**Avis délibéré de la mission régionale
d'autorité environnementale Auvergne-Rhône-Alpes
relatif au projet de parc éolien
présenté par la SAS « les vents d'Urbise »
sur la commune d'Urbise
(département de la Loire)**

Avis n° 2019-ARA-AP-1000

Figure 3: Localisation des mares et points d'eau au sein de la ZIP (source: dossier)

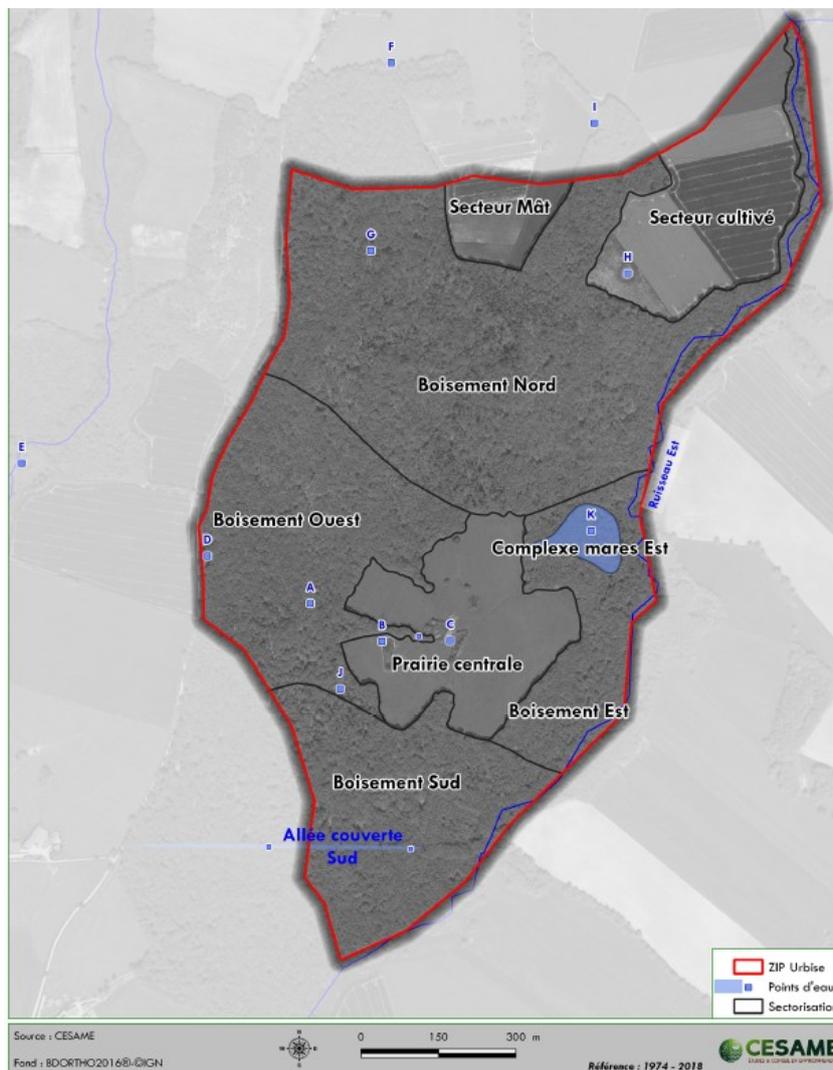
L'emprise de l'éolienne E3¹⁶ et l'accès aux éoliennes E2 et E3 concernent une prairie caractéristique des zones humides (0,12 ha), la mare B et son principal exutoire, ainsi que la mare C, situées à seulement 5 et

8 m de la piste d'accès de l'éolienne E3 (très sollicitée en phase travaux). L'étude qualifie l'enjeu sur les zones humides de majeur, ce à quoi l'Autorité environnementale souscrit.

L'Autorité environnementale recommande au maître d'ouvrage de compléter l'inventaire des zones humides afin qu'il repose sur la prise en compte des critères pédologiques ou des critères de végétation.

Figure 4: Carte des risques naturels - en bleu, nappe sub-affleurante, en noir, faille ou contact anormal supposé (source : dossier - extrait)

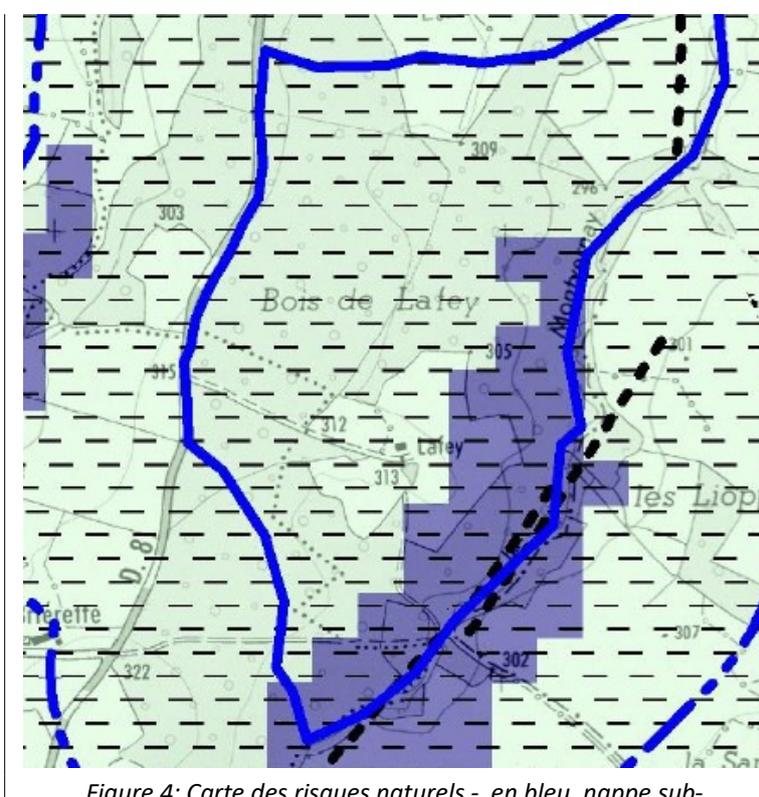
Le dossier évoque la proximité d'une **nappe sub-affleurante** liée au ruisseau de Montvernay, en limite est de la ZIP, qui est également une zone de faille. L'éloignement amont de l'implantation du projet permet selon le dossier d'éviter les incidences associées (mouvements de terrain notamment). La nappe sédimentaire, majoritairement captive mais potentiellement libre à proximité du ruisseau de Montvernay, n'est pas plus décrite (en termes de profondeur et de sens d'écoulement par exemple). Le dossier ne démontre pas l'absence d'incidences potentielles des fondations des éoliennes sur le fonctionnement de la nappe.

Figure 5: gauche, Rose des vents utilisée dans l'étude de dangers – à droite, Données météorologiques de long terme, utilisées pour l'étude acoustique (source: dossier)

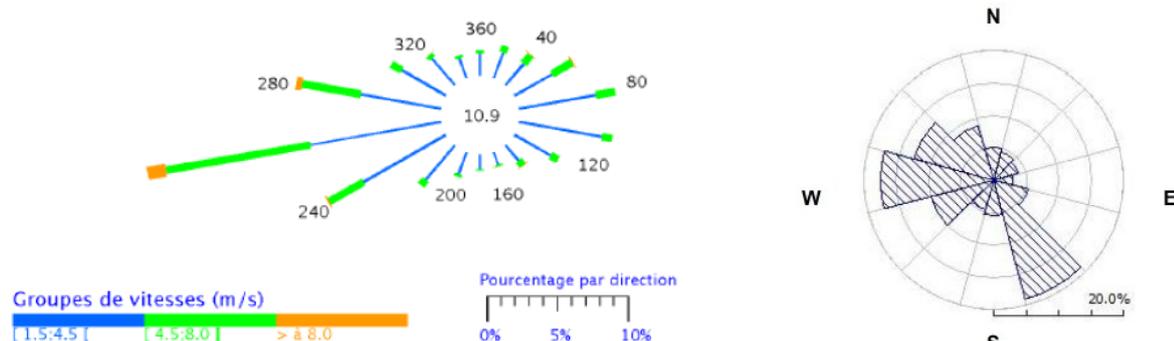
La rose des vents retenue dans cette étude est celle de Saint-Nicolas-des-Biefs, située à 19 km au sud du site à une altitude de 1 022 m. Elle est orientée ouest-sud-ouest comme en témoigne la figure 3.

La rose des vents utilisée dans l'étude acoustique est, quant à elle, orientée sud-est et ouest, comme en témoigne également la figure 3. Son origine n'est pas fournie. Celle utilisée dans l'étude de dangers émane d'une station dont les caractéristiques pourraient être éloignées de celles du site de projet (altitude, topographie). Les analyses présentées dans l'étude de dangers et dans l'étude acoustique reposant notamment sur cette donnée, il apparaît nécessaire que sa cohérence dans le dossier et son adaptation au site soient vérifiées .

L'autorité environnementale recommande de produire une rose des vents qui témoigne de la réalité de l'environnement du site, et le cas échéant de reprendre les analyses nécessaires (étude de dangers ou étude acoustique) sur cette base ainsi que et les mesures ERC afférentes.
